Supervision Report

평택 폐수종말처리시설 #관리동 - 1, 2

02 평택 하수종말처리장 - 관리동 1, 2

BIM 간섭체크

08-101-0807, 08-101-0808

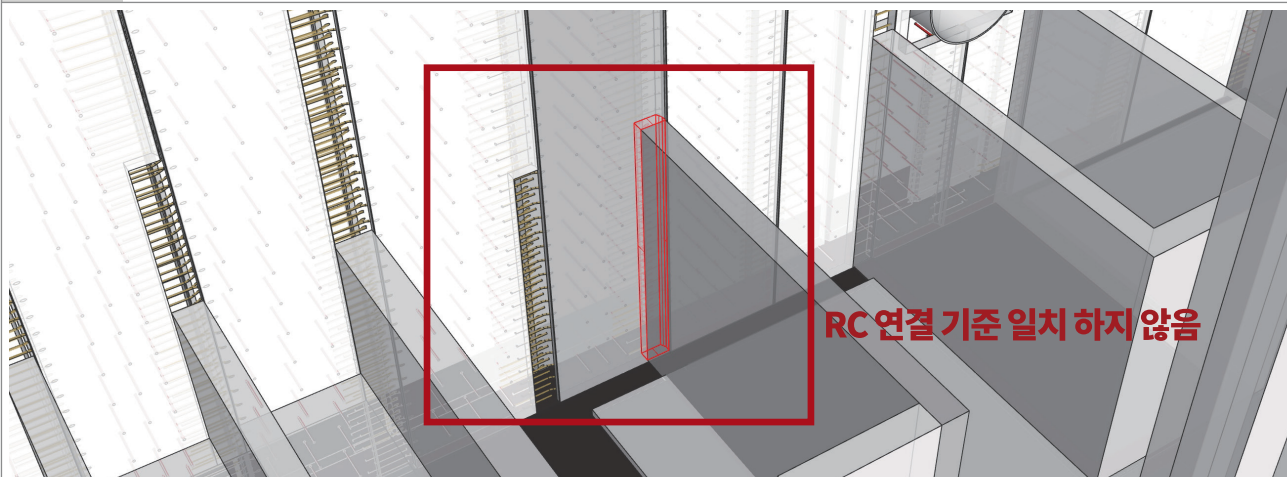
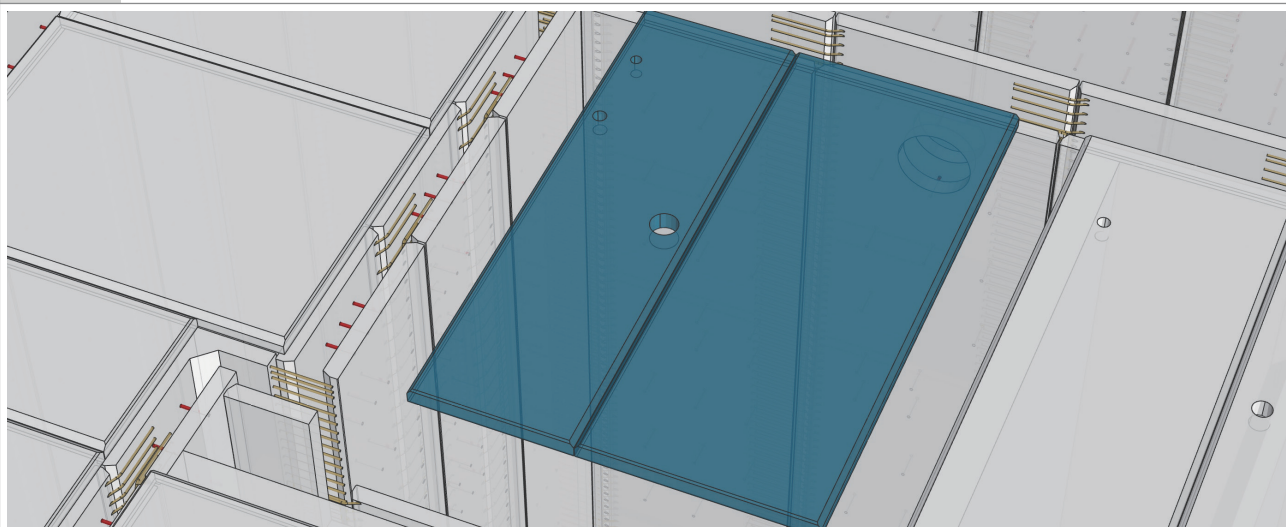
단면도상에서 RC벽체가 0808로 들어가나, 평면도상에서는 0807과 연결됨 단면도와 평면도상 일치되지 않고, 제작상세도면에서는 0808 연결 기준으로 벽체 제작

기초계획 (평면도, 단면도) 수정

코너부

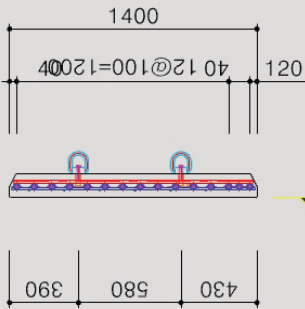
공장 생산 중단요청 및 시공방식 변경 필요

시공방식 변경

08-201-1101 (현치 부분에서 다수 발생)

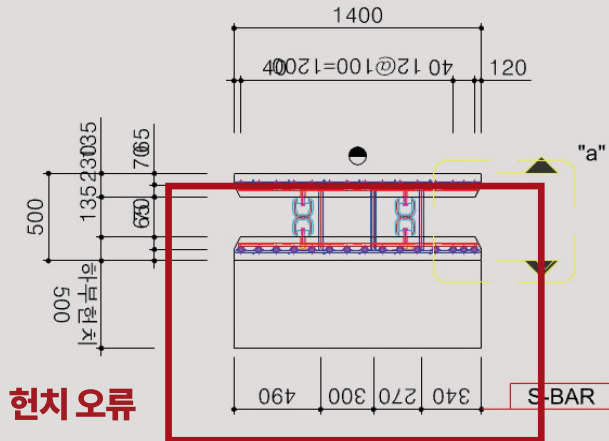
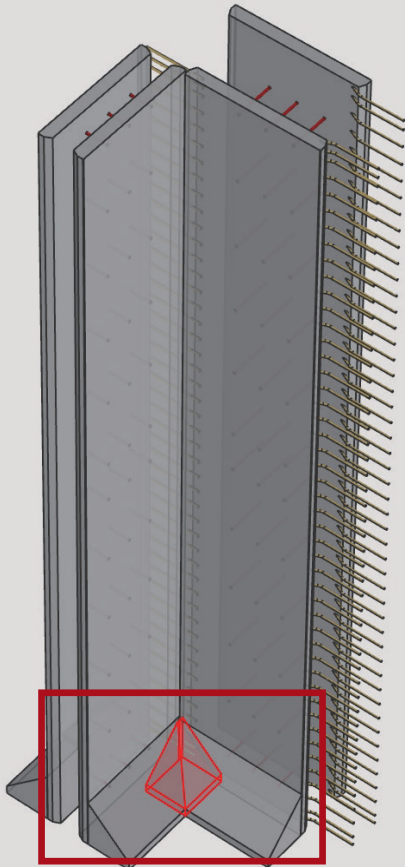
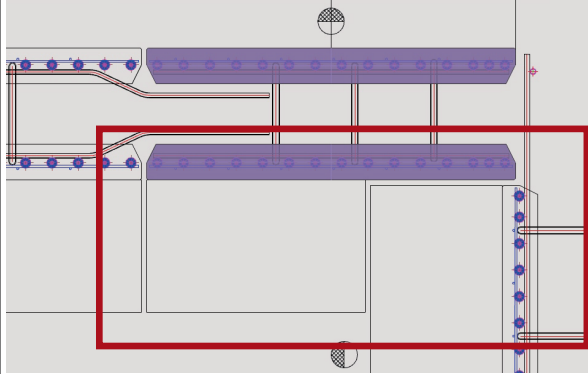
현치 오류

현치 부분 모서리 마름모 (스트레인지 레이어) 필요

현치 모서리 부분 수정

08-201-1003

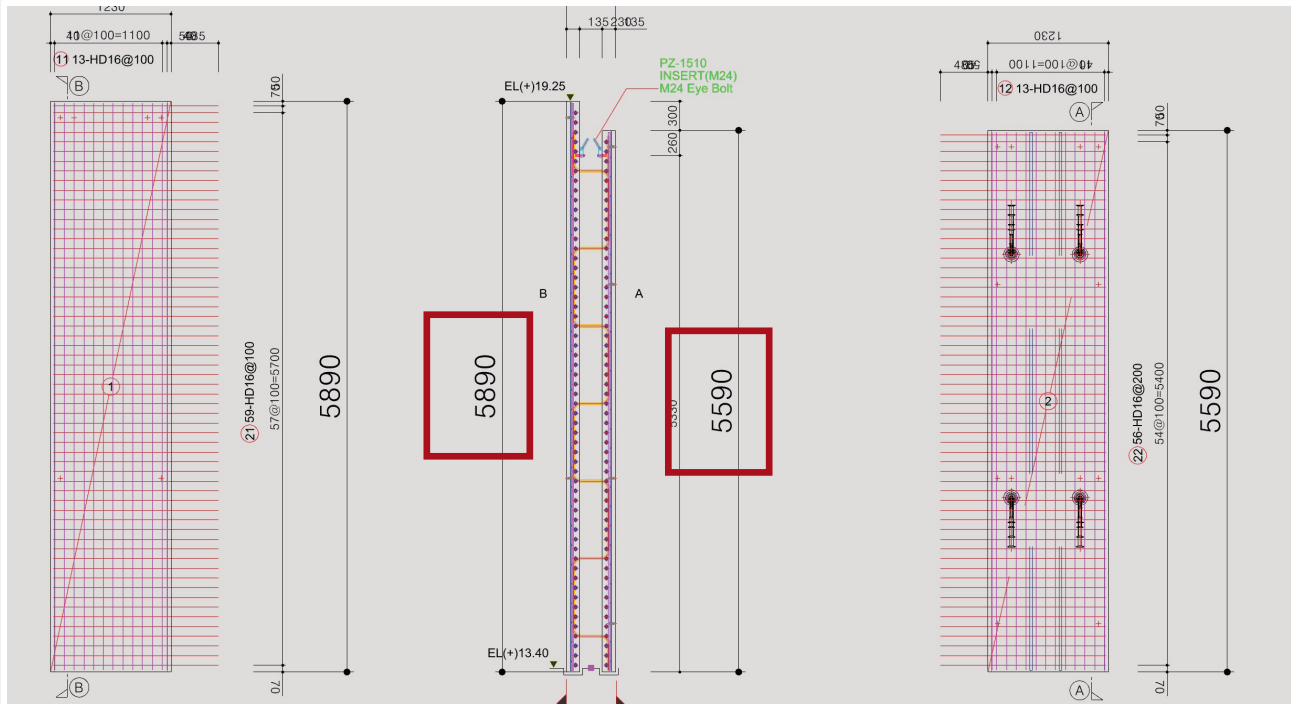
거더로 인한 OPEN구 남는 부분이
매우 얇아서 이동 시 파손 우려됨

OPEN구 확장

08-101-2503

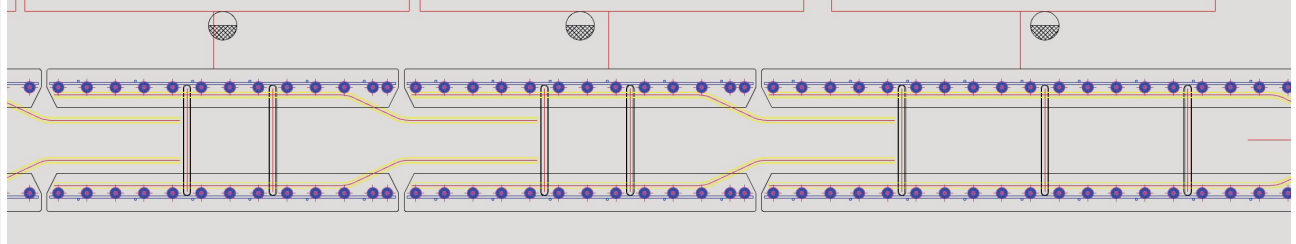
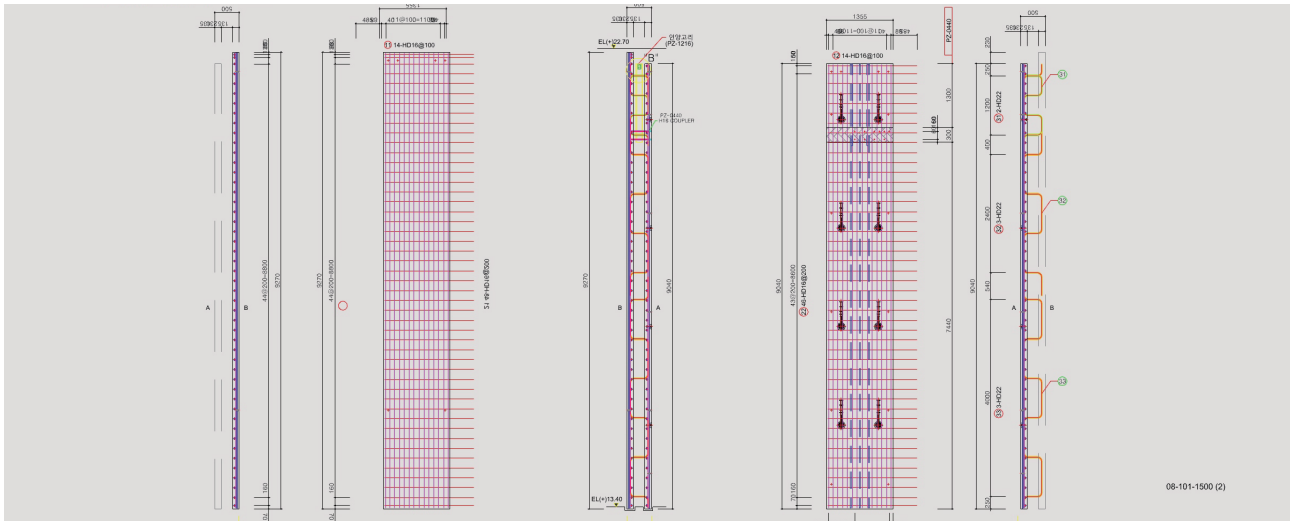
높이 치수 오류

내외측의 벽체 높이 표현이 잘못됨
배치상의 높이는 7440 7440

제작상세도면대로 진행

08-202-1103

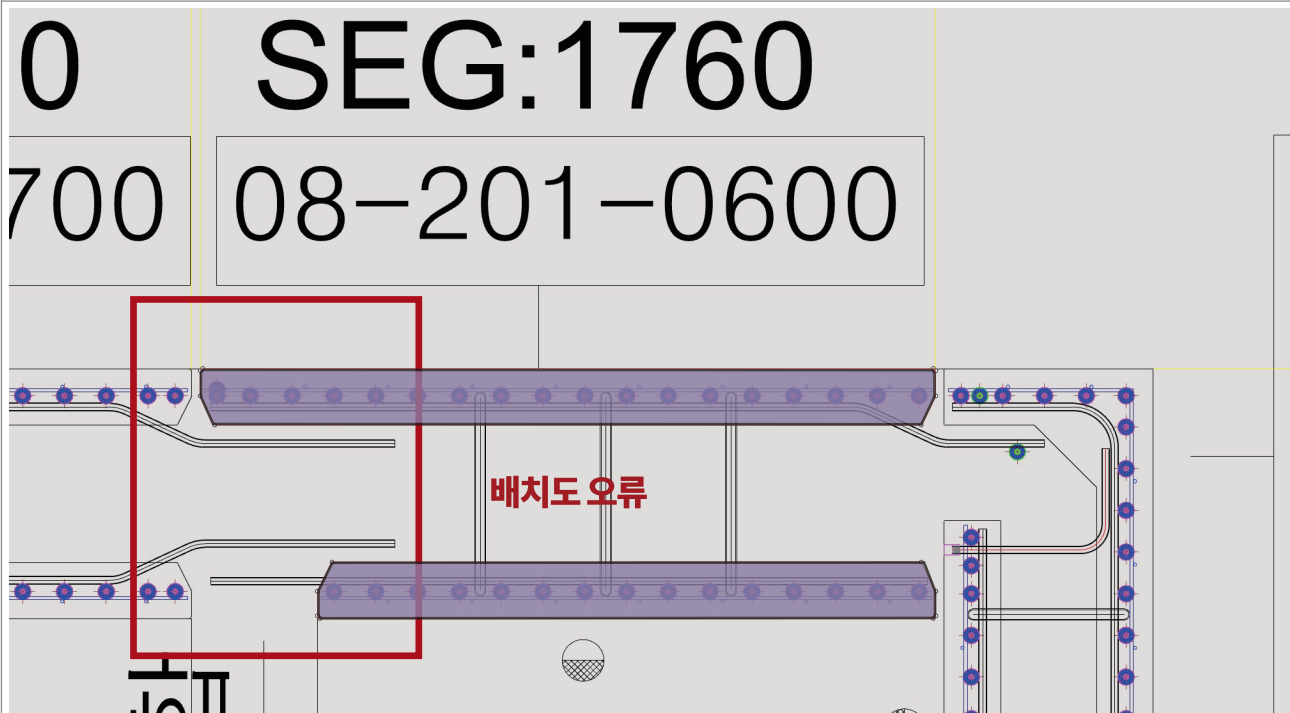
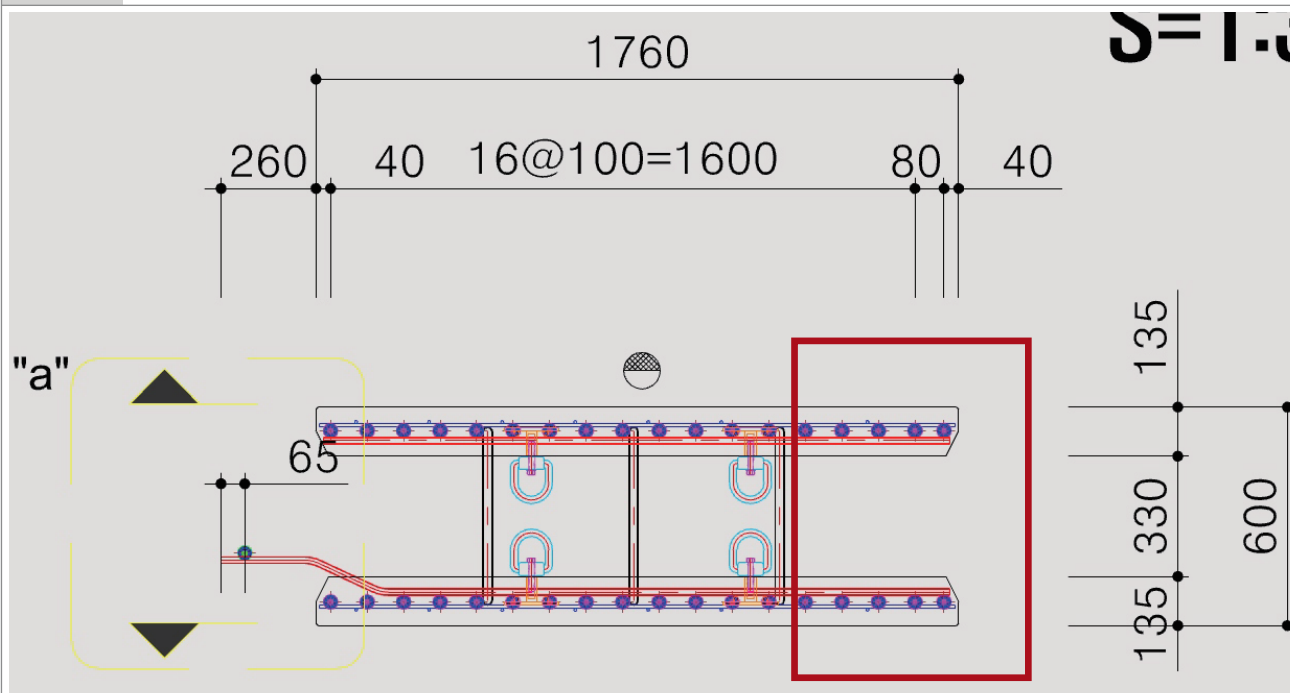
제작상세도면에서 계단실에 연결되는
브라켓 현치부가 양측으로 돌출

배치도대로 현치부가 한쪽에서만 제작

08-201-0600

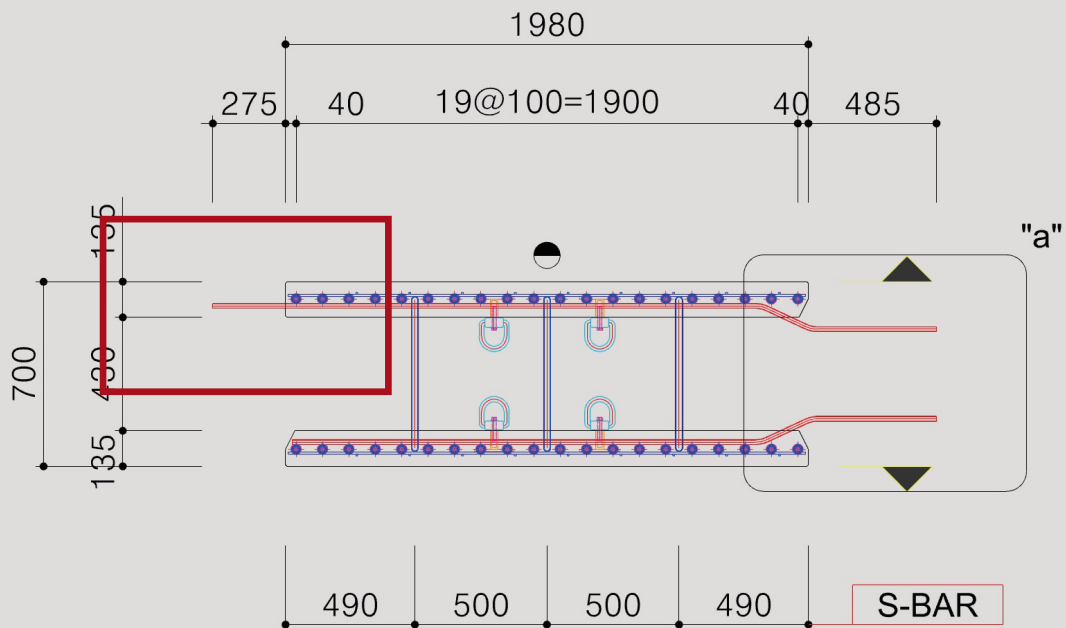
제작상세도면과 배치도상의 벽체 형태가 상이함

제작상세도면의 벽체 형태대로 진행

08-201-0103

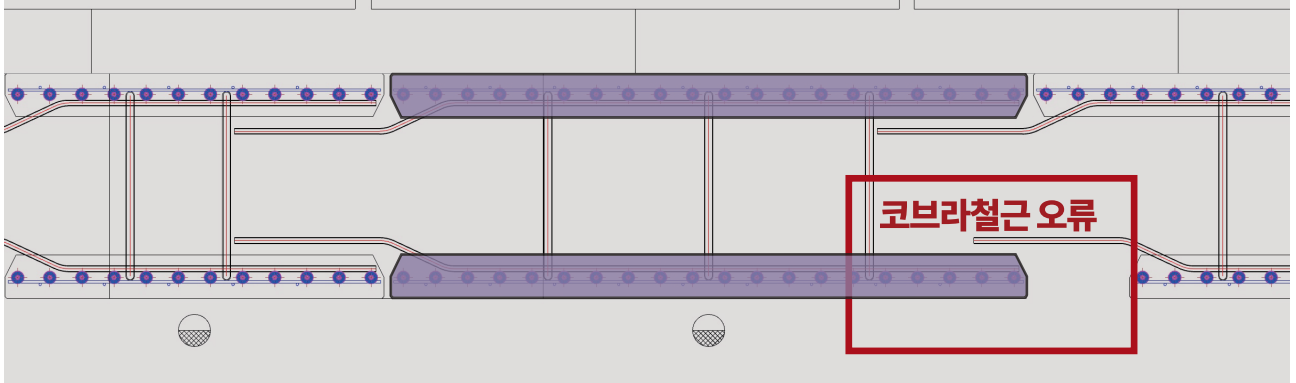
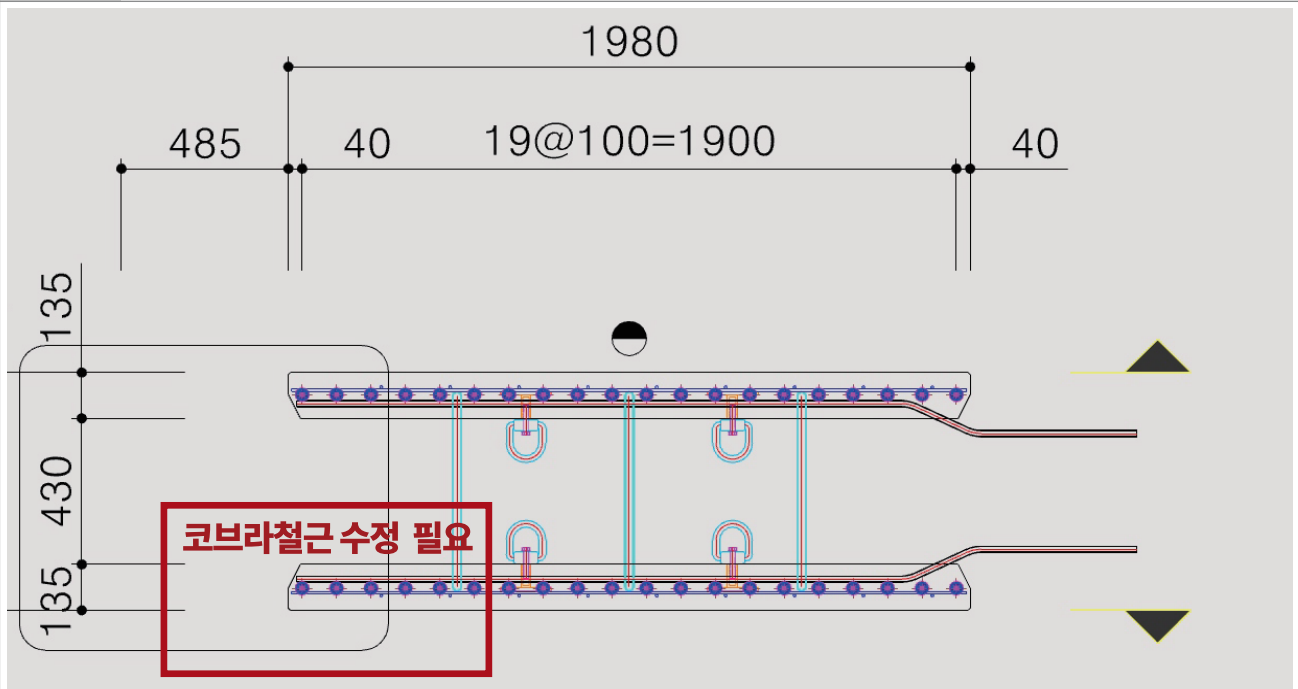
제작상세도면과 배치도상의 코브라 철근 형태가 상이함

제작상세도면대의 코브라 철근 형태대로 진행

08-201-0108

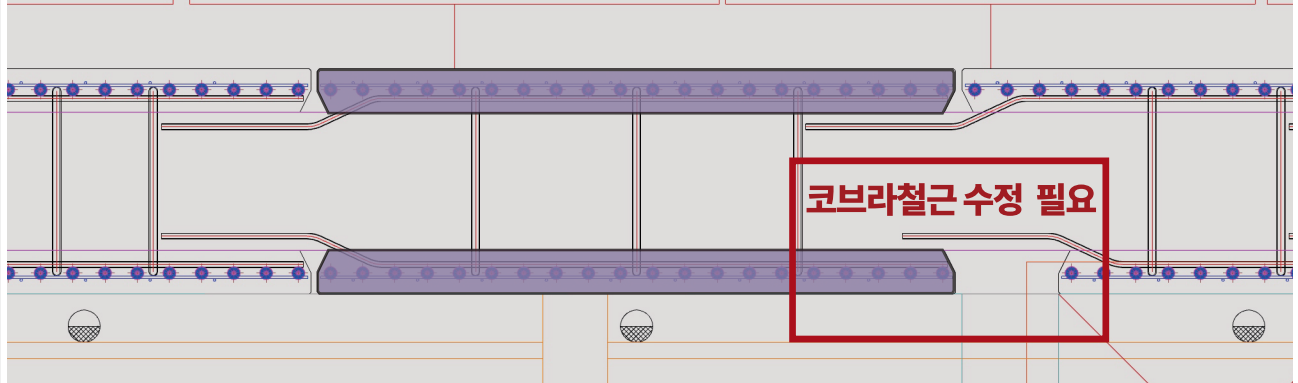
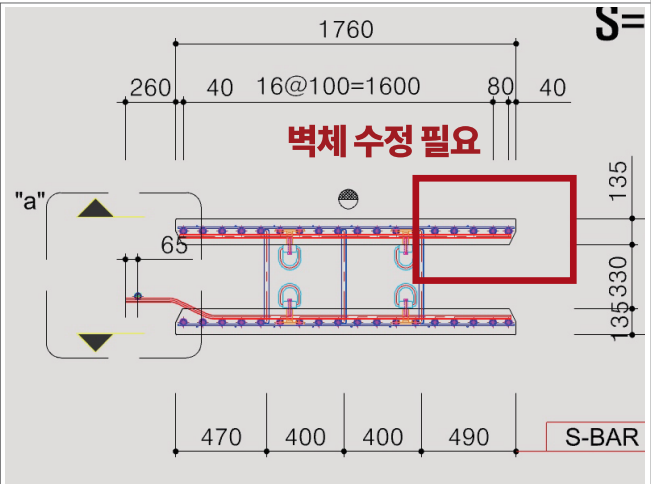
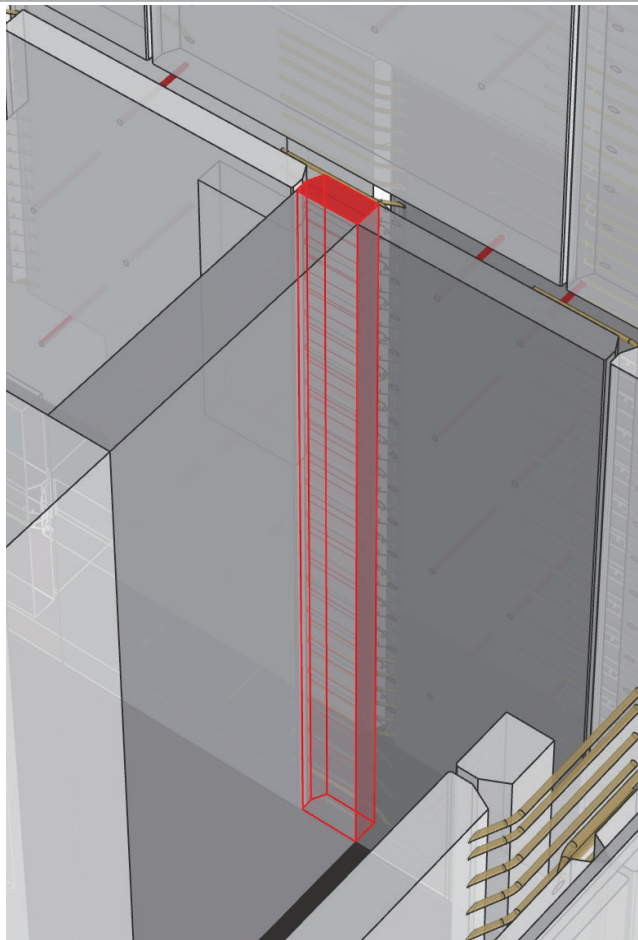
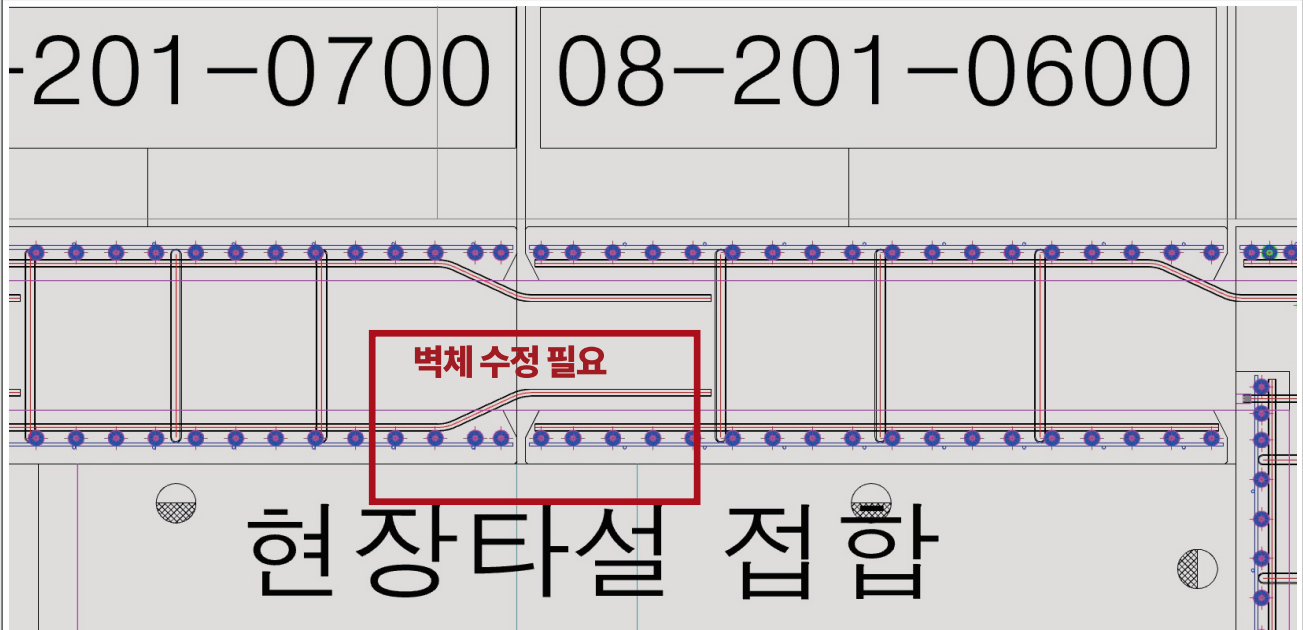
제작상세도면과 배치도에서 현장타설(RC)구간의 벽체를 보강해줄 수 있는 코브라 철근 형태로 수정되어야함

제작상세도면과 배치도에서 코브라 철근의 형태 수정
